Dossier # : 1257204005

Unité administrative responsable :	Arrondissement Lachine , Direction de l'aménagement urbain et des services aux entreprises , Direction
Niveau décisionnel proposé :	Conseil d'arrondissement
Projet :	-
Objet :	Adoption - PPCMOI afin d'autoriser la construction de deux (2) nouveaux bâtiments industriels sur le lot portant le numéro 1 702 862 du cadastre du Québec, situé sur la rue Norman

Document intitulé « Proposition – Projet Wilson – Révision 11 avril 2025 »

PLANS DE PLANTATION

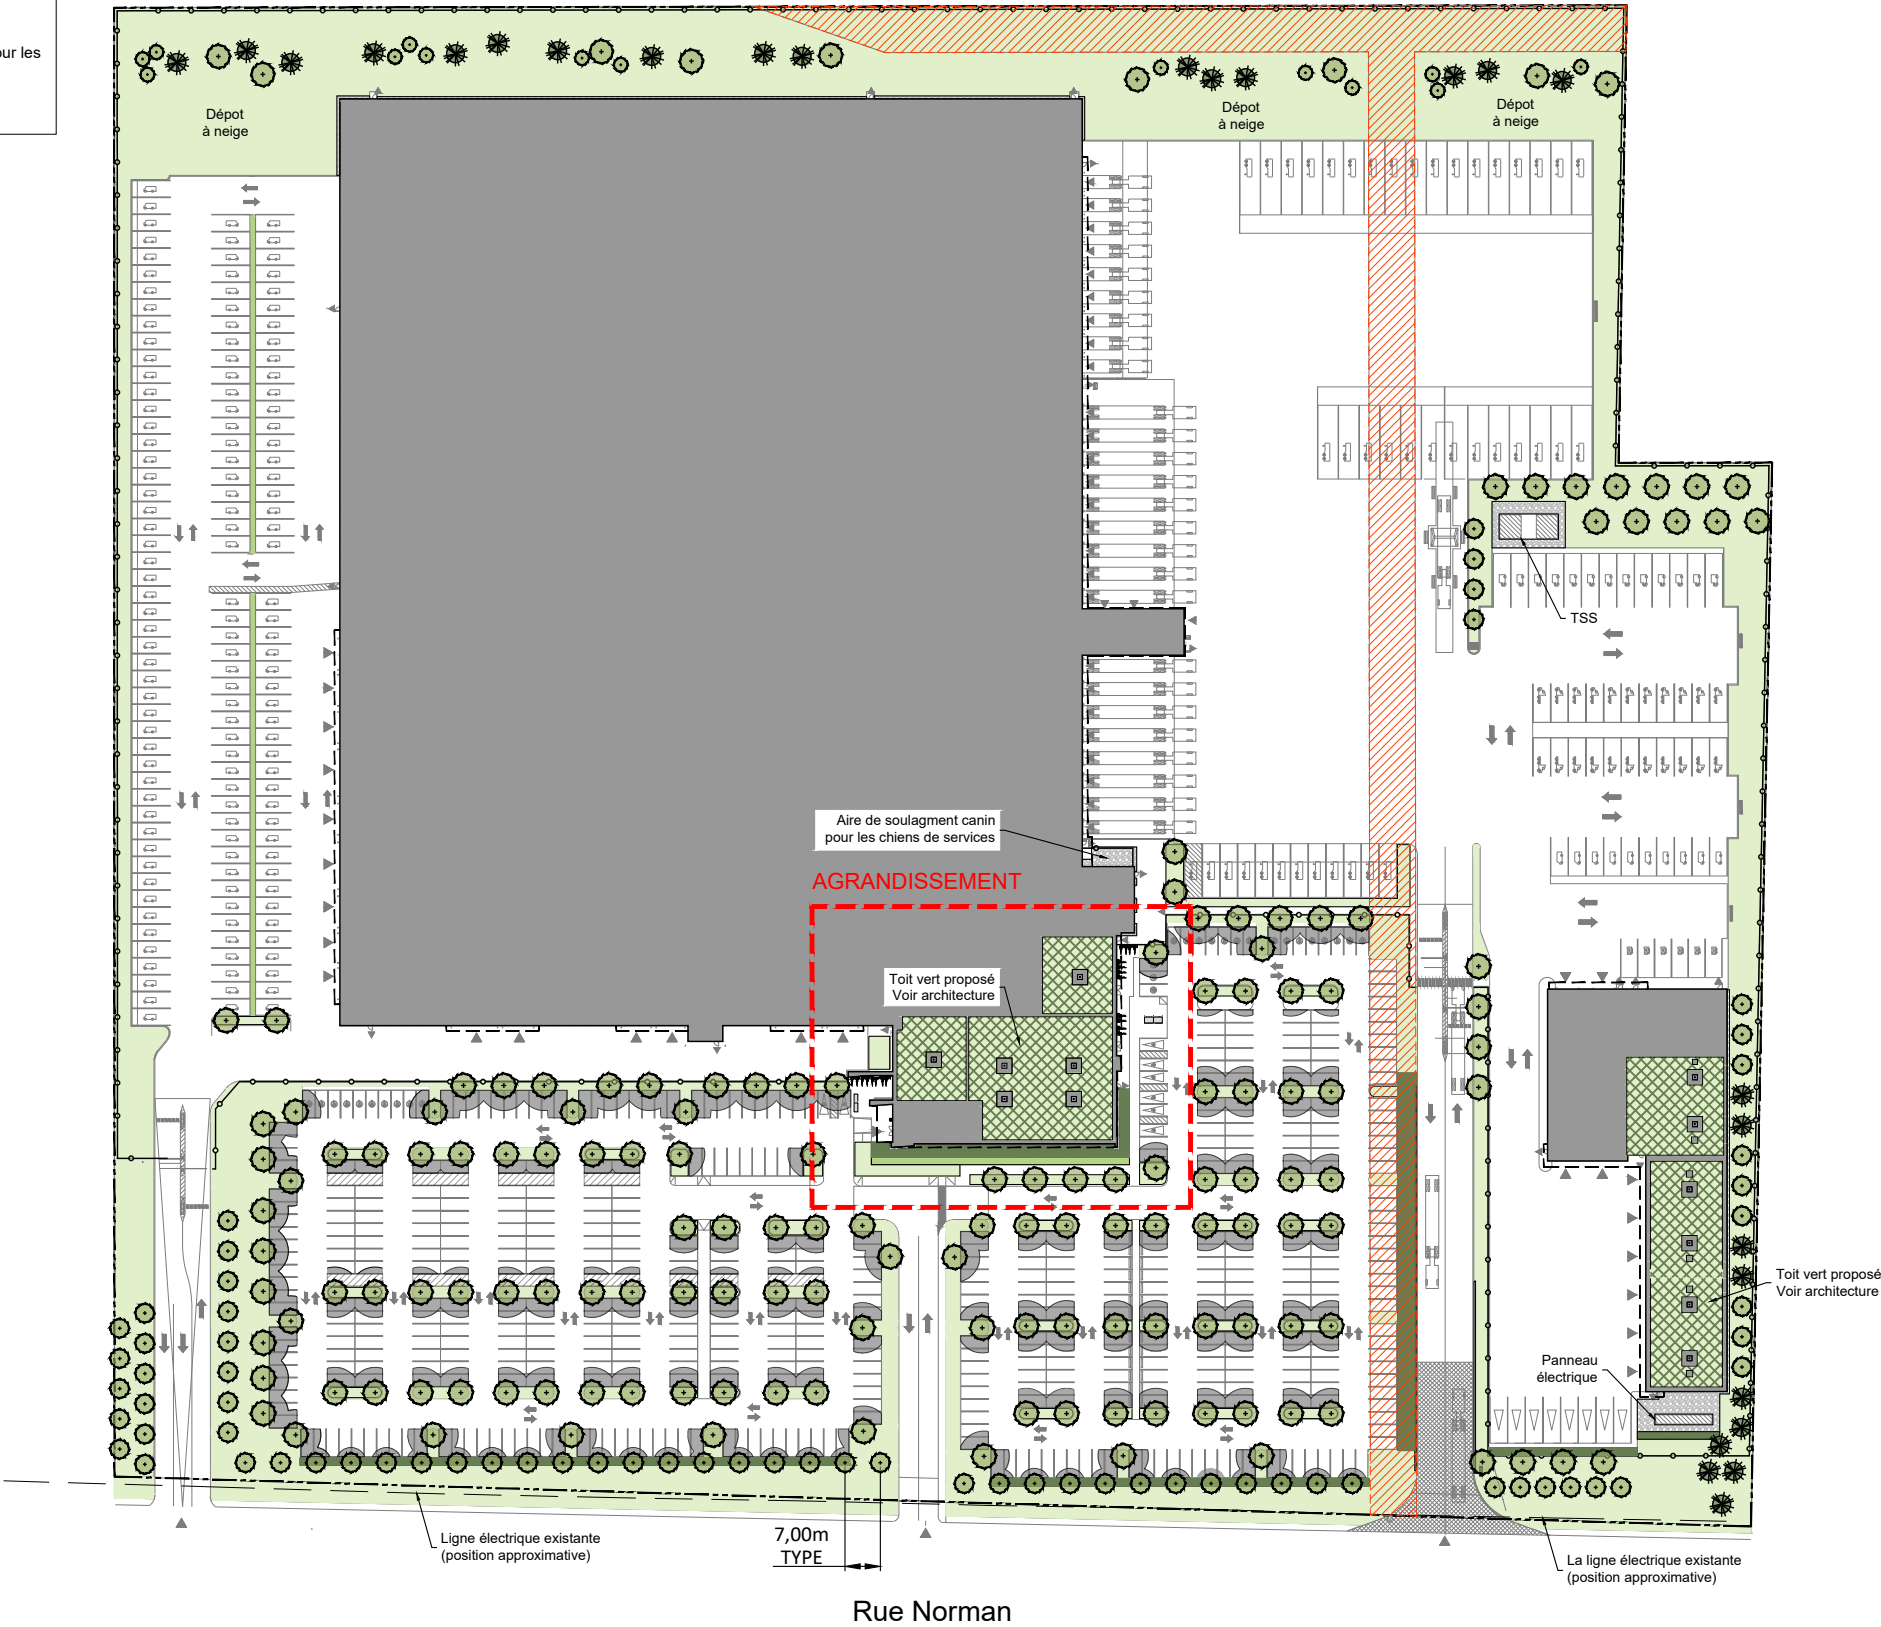
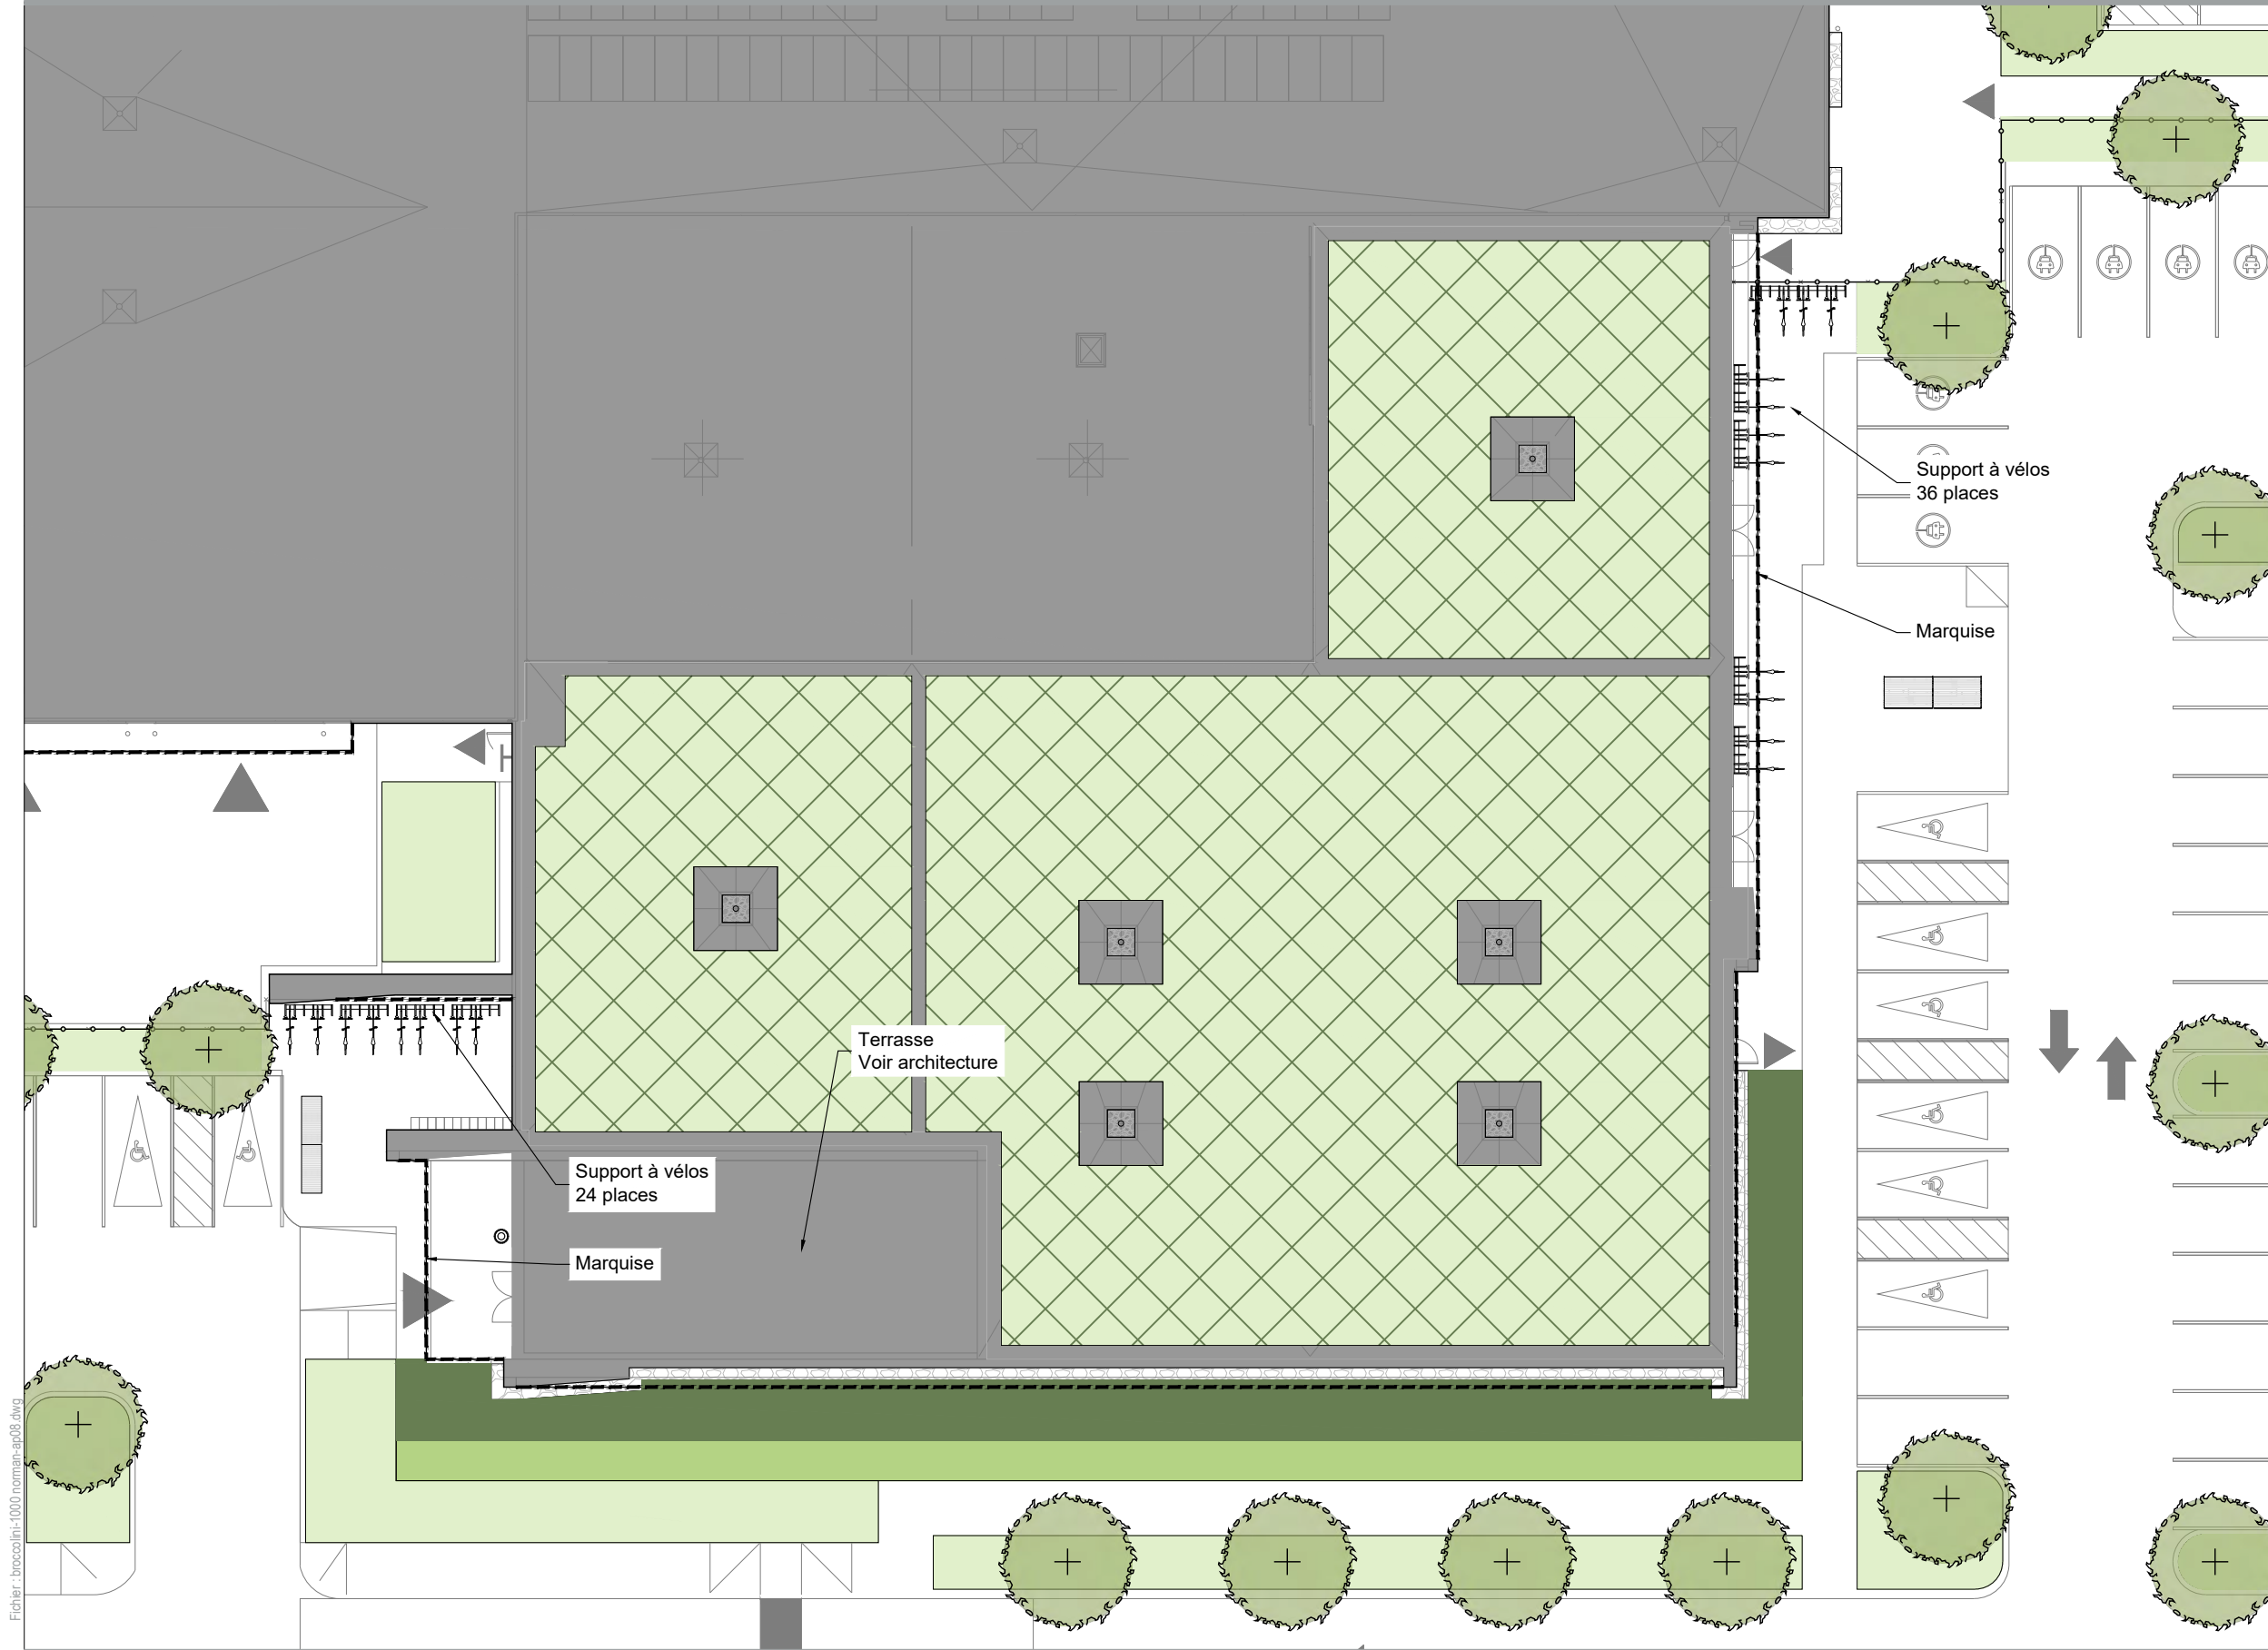
Après discussions, les membres estiment intéressant le retrait de 37 cases de stationnement, afin d'augmenter le verdissement du site. Néanmoins, ils suggèrent fortement que le calibre (DHP) des arbres soit supérieur à 15 centimètres, de manière à assurer la pérennité des futures plantations d'arbres, en raison de la contamination des sols du site à l'étude.

Les modifications consistent à revoir notamment la recommandation des membres qui étaient que le calibre (DHP) des arbres soit supérieur à 15 centimètres, de manière à assurer la pérennité des futures plantations d'arbres, en raison notamment de la contamination des sols du site à l'étude.

- Planter des essences d'arbres répondant, le cas échéant, aux exigences du MELCCP pour des sols en contraintes particulières et ayant un DHS d'au moins 10 cm;

- Respecter un taux de verdissement d'au moins 20 % et la plantation de 265 nouveaux arbres pour atteindre une canopée atteignant 37 %;
- Prévoir une largeur minimale de 2,5 mètres pour les sentiers piétonniers dans l'aire de stationnement des employés sauf pour un trottoir dont la largeur est moindre que celle exigée et des bandes végétalisées à l'intérieur des deux (2) aires de manœuvres des fourgonnettes et camions;
